FAG Service-Info

Aanpassing van de wiellagermodule

Extra componenten vereist

Fabrikant: Alexander Dennis

Fig. 1: Bij assen met de identificatiecode S63U moeten behalve de wiellagermodule ook de remschijf, de wielopname, de wielbouten en de bevestigingsbouten worden vervangen.

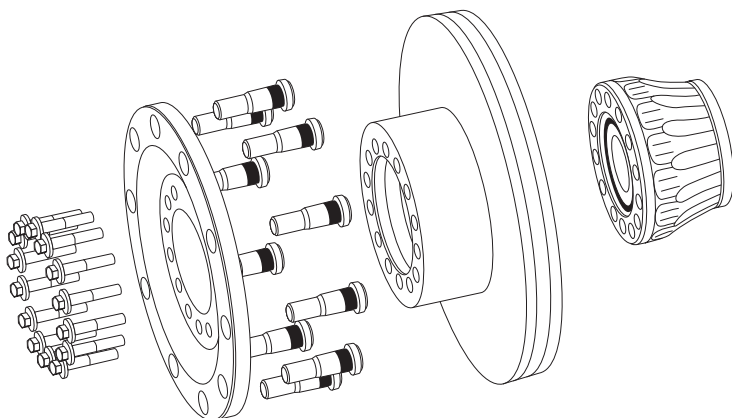
De busfabrikant Alexander Dennis is bij de bovengenoemde DANA-assen (S63U, S75U, T75U) van wiellagerleverancier **Timken** overgestapt op **FAG**.

Als bij een reparatie wordt geconstateerd dat er nog een wiellager van Timken is ingebouwd, moeten bij de assen met identificatiecode S63U, S75U en T75U extra componenten worden vervangen.

asidentificatie	vereiste componenten	artikelnr. Alexander Dennis	aantal
S63U	wielopname	658468-3	1 x
	wielbouten	650723-2	10 x
	remschijf	658468-4	1 x
	bevestigingsbouten	658468-5	14 x
S75U	wielopname	661391-2	1 x
	bevestigingsbouten	661391-3	14 x
T75U	wielopname	661391-2	1 x
	bevestigingsbouten	661391-3	14 x
NDS 80	geen	-	-

Aandraaimoment van de bevestigingsbouten: 236-260 Nm
